CAAC  
适航指令

编号：CAD2014-MULT-28

一. 标题： 防冰系统——防冰导管搭铁线——检查和安装

西飞公司制造的所有的MA60、MA600型飞机。

图1 机身40~43框除冰导管的安装

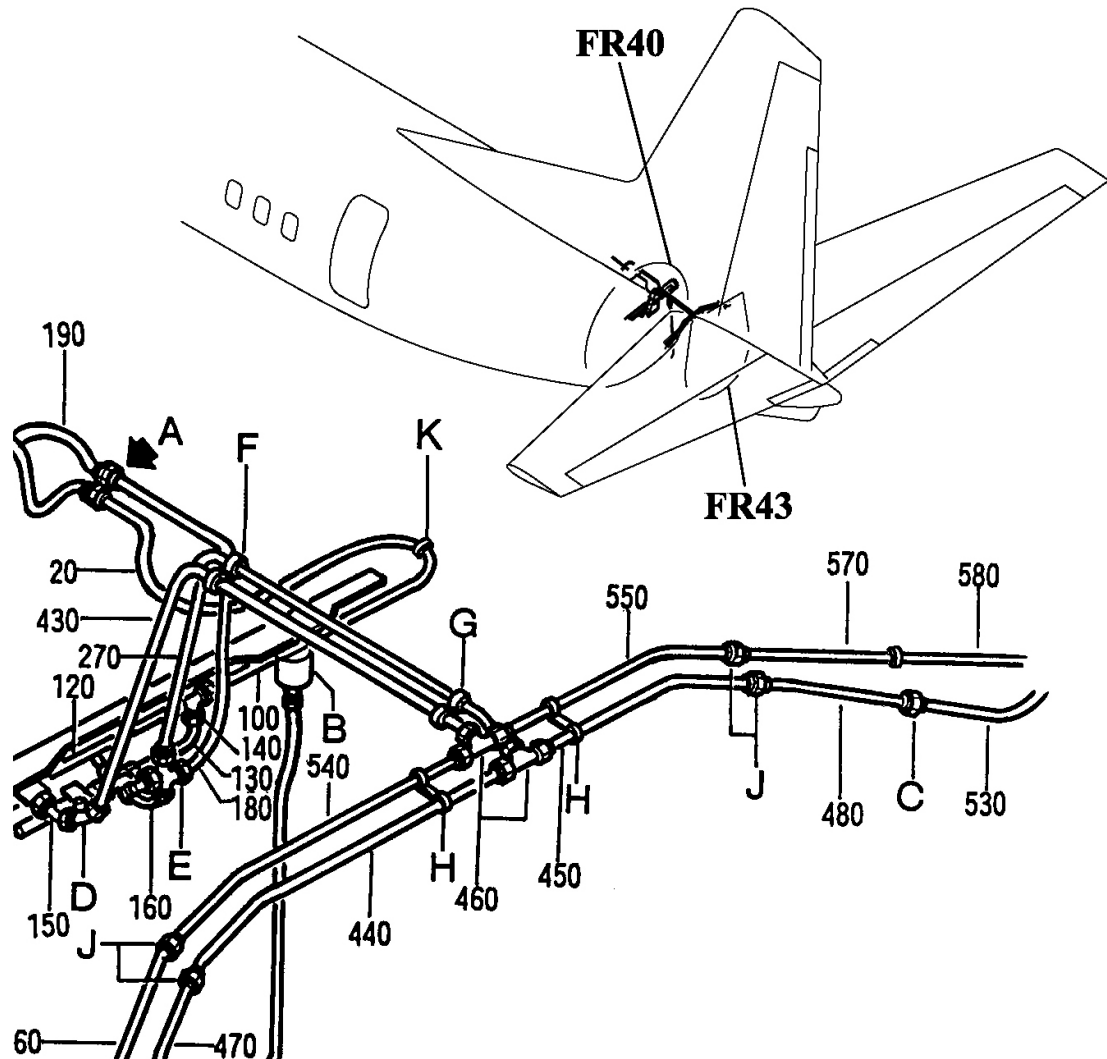
(1) 从本指令生效之日起，在100飞行小时内，依据适用机型，对MA60型飞机按照西飞公司服务通告MA60-30-SB429原版的第2条实施指令B项要求检查飞机机身尾段防冰导管F处和H处（2处）安装的搭铁线零部件数量是否与IPC图示一致；对MA600型飞机按照西飞公司服务通告MA600-30-SB104原版的第2条实施指令B项要求检查飞机机身尾段防冰导管F处和H处（2处）安装的搭铁线零部件数量是否与IPC图示一致。

(2) 如果按照（1）段检查发现飞机在F处无搭铁线，H处（2处）有搭铁线，并且零部件数量及安装方式与IPC图示一致，则无须执行后续工作。

(3) 如果按照（1）段检查发现飞机F处有搭铁线，H处（2处）无

搭铁线，则从本指令生效之日起，在400飞行小时内，依据适用机型，对MA60型飞机按照西飞公司服务通告MA60-30-SB429原版的第2条实施指令C项要求拆除F处搭铁线，并按照D项要求在H处安装搭铁线；对MA600型飞机按照西飞公司服务通告MA600-30-SB104原版的第2条实施指令C项要求拆除F处搭铁线，并按照D项要求在H处安装搭铁线。

(4) 如果按照(1)段检查发现飞机F处、H处(2处)均无搭铁线，则在下一次飞行前，依据适用机型，对MA60型飞机按照西飞公司服务通告MA60-30-SB429原版的第2条实施指令D项要求安装搭铁线；对MA600型飞机按照西飞公司服务通告MA600-30-SB104原版的第2条实施指令D项要求安装搭铁线。

(5) 在完成本指令第(3)和(4)段要求的拆除和安装工作后，依据适用机型，对MA60型飞机按照西飞公司服务通告MA60-30-SB429原版的第2条实施指令E项要求测量H处(2处)与机体之间的电阻，对MA600型飞机按照西飞公司服务通告MA600-30-SB104原版的第2条实施指令E项要求测量H处(2处)与机体之间的电阻，电阻值应不大于2000微欧。
